关于修竹小镇一期调整申请

由我司开发的修竹小镇一期项目，于 2021 年 2 月取得贵局的总体方案批复，在施工图深化设计过程中，为了提升项目的品质，对一些设计进行了优化，调整涉及的内容具体如下：

一、总平调整（详见调整后总平附图）：

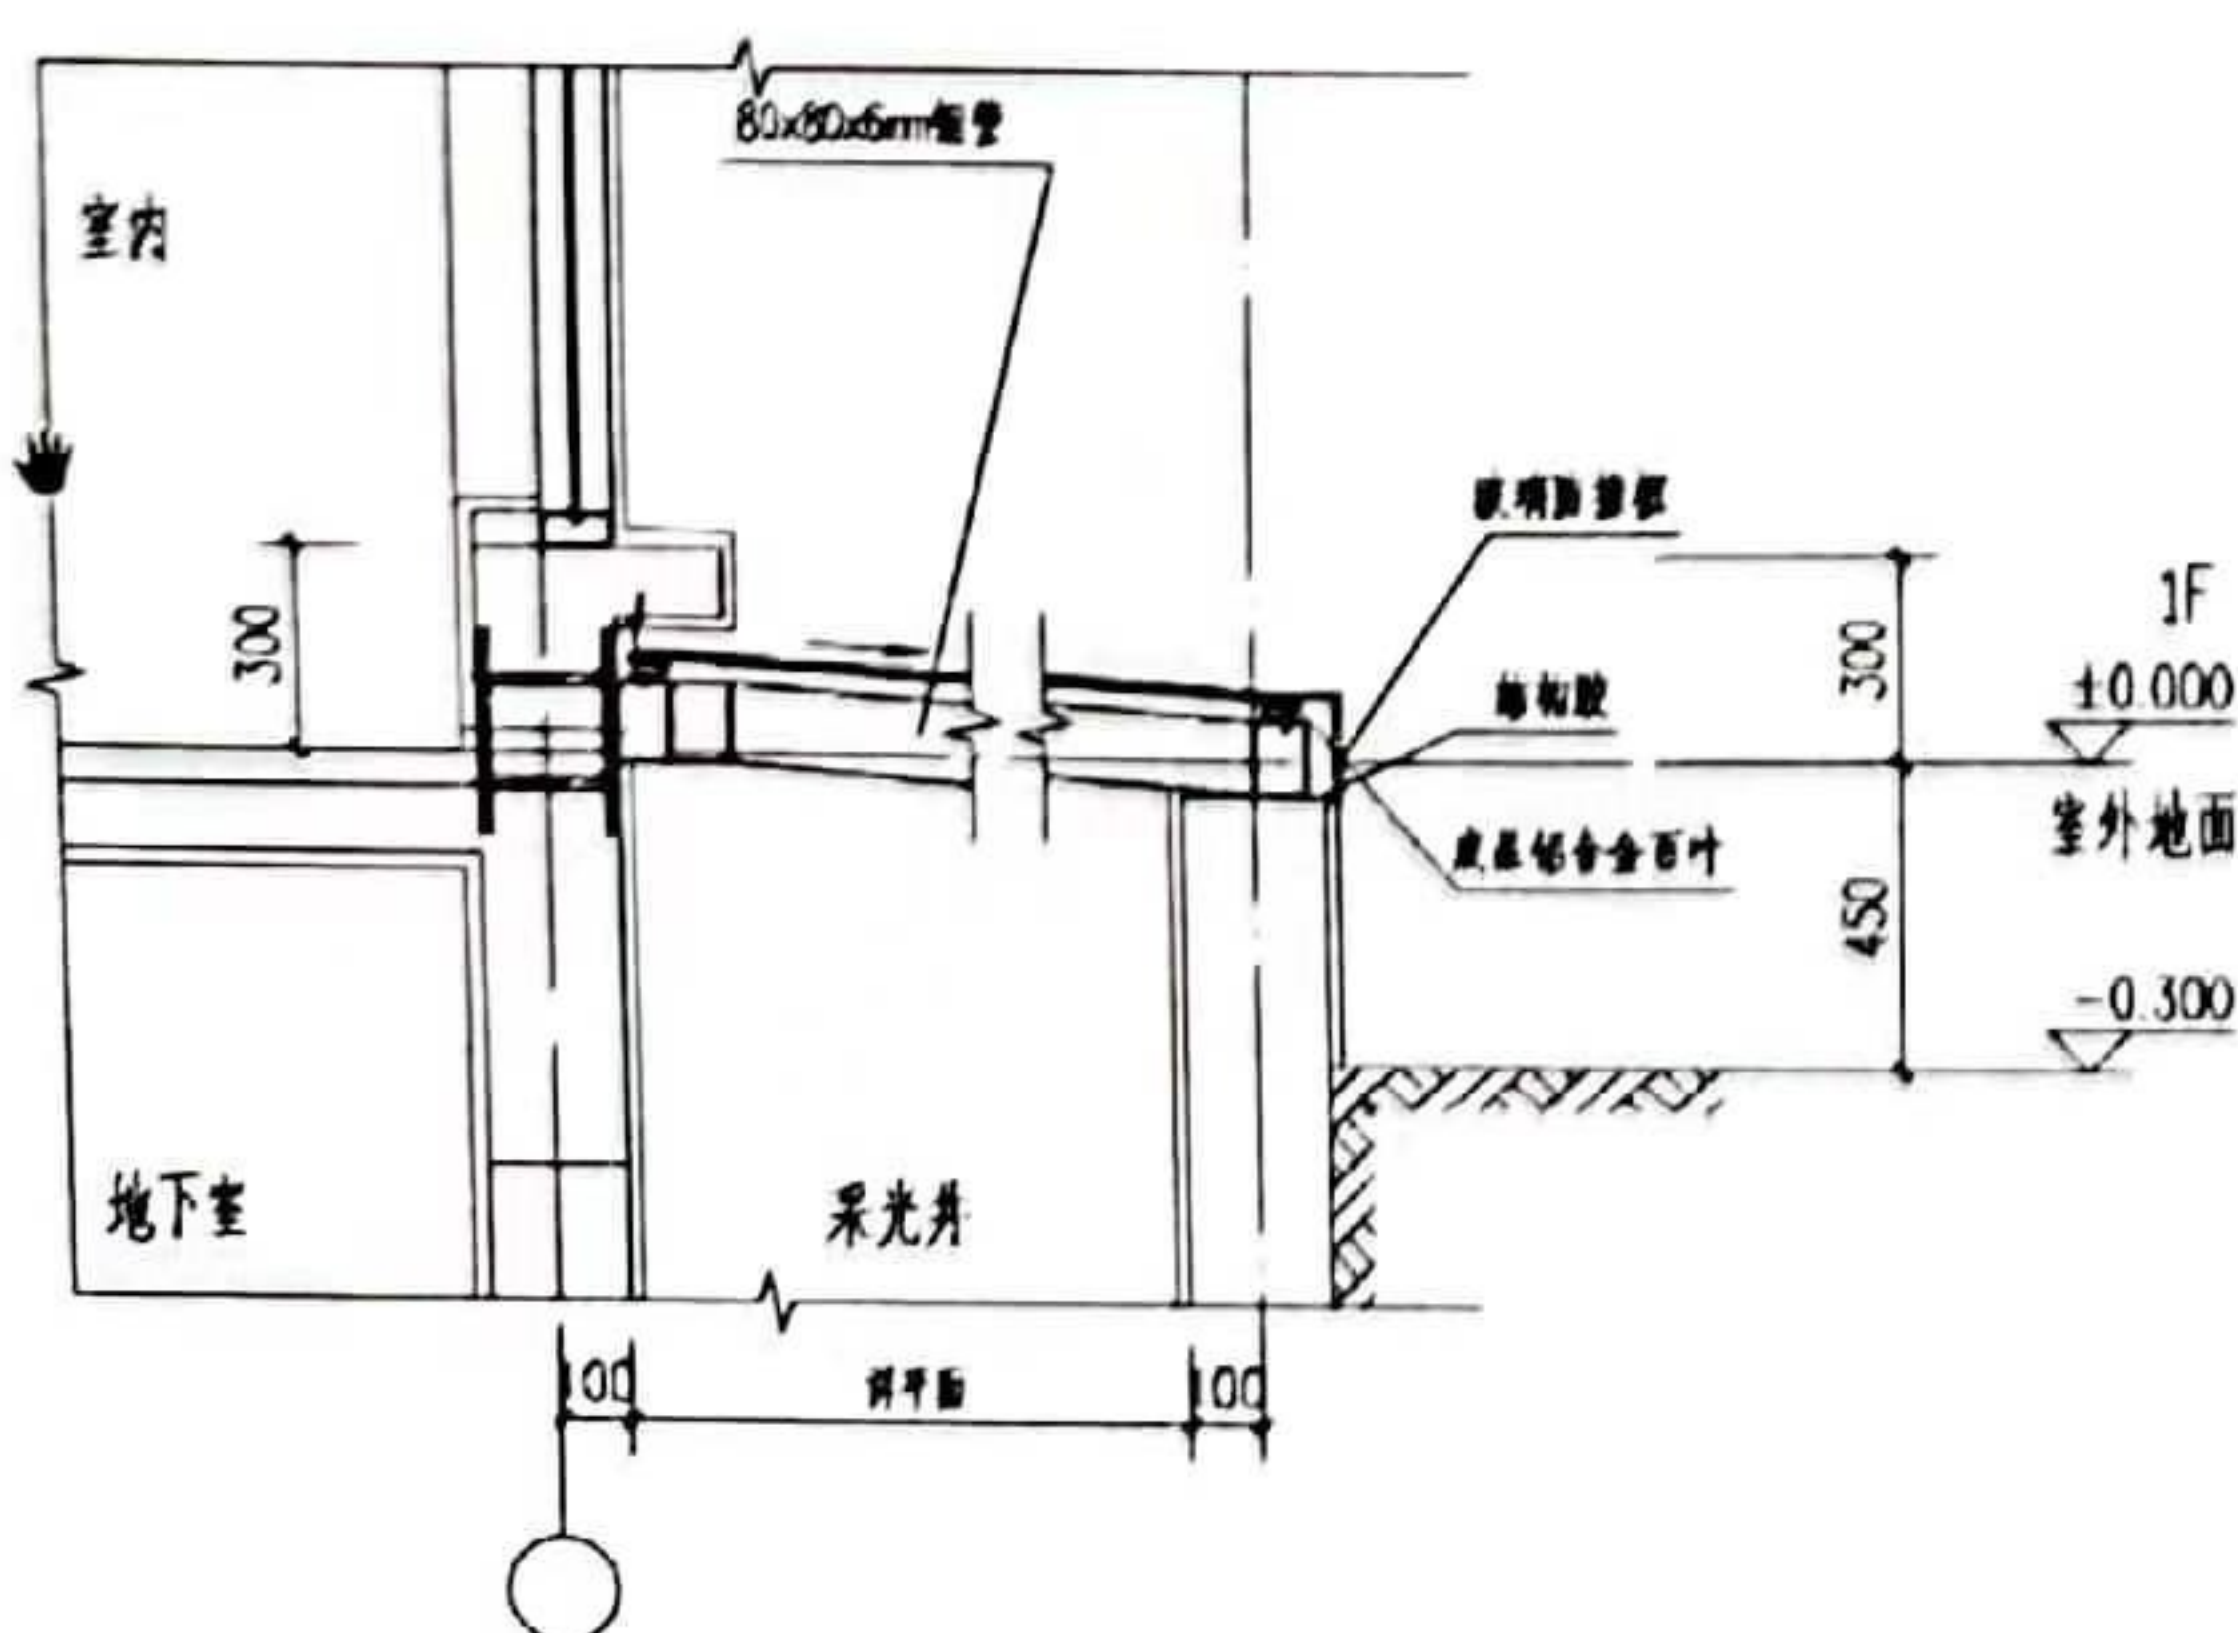
1. 原报批方案 14#楼（门卫）位置偏西，过于靠近小区西侧人行出入口而导致后期使用及管理不便，本次调整优化将 14#楼的位置往小区内适当内退 2.5m，即退用地红线距离由退 6m 改为退 8.5m 为后期景观留足空间。

天窗大样（调整前）

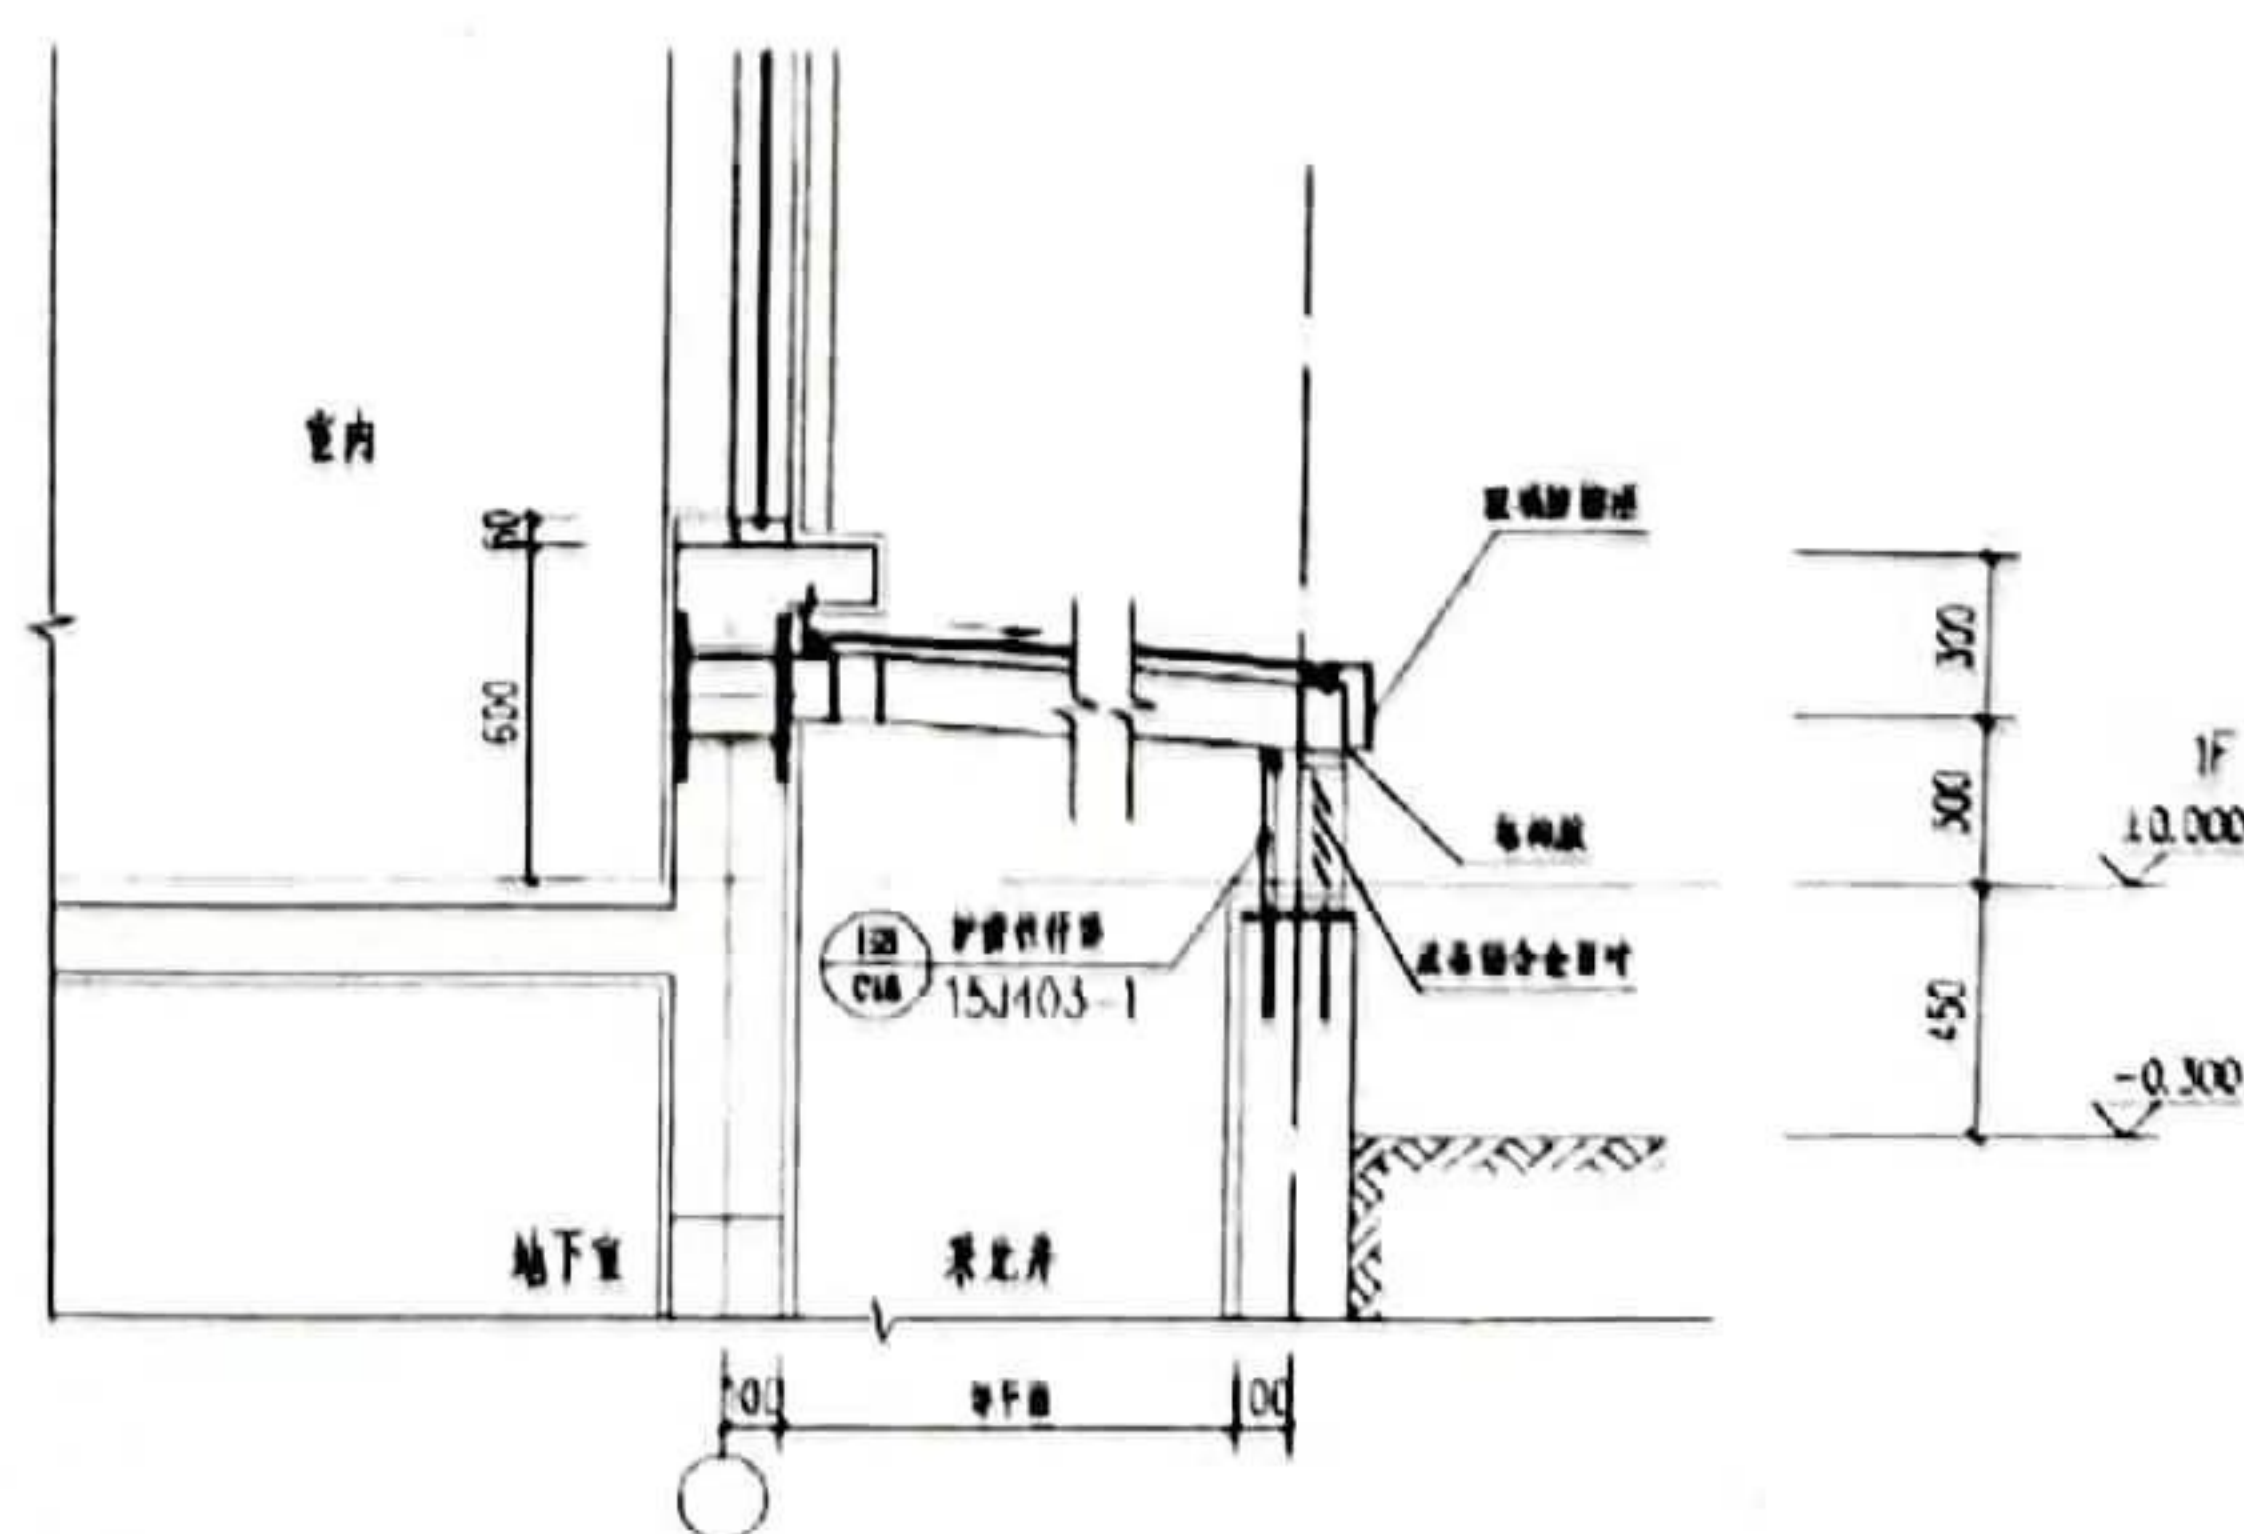
三、为使低层住宅地下室工具间有更好的通风采光效果，将采光井天窗高度抬高 300，天窗四周临空位置加设百叶，天窗四周窗台高度为 300 的外窗，窗台高度由 300 加高至 600，窗户高度由 2400 调整为 2100。详见下图：

天窗大样（调整后）
天窗补充百叶
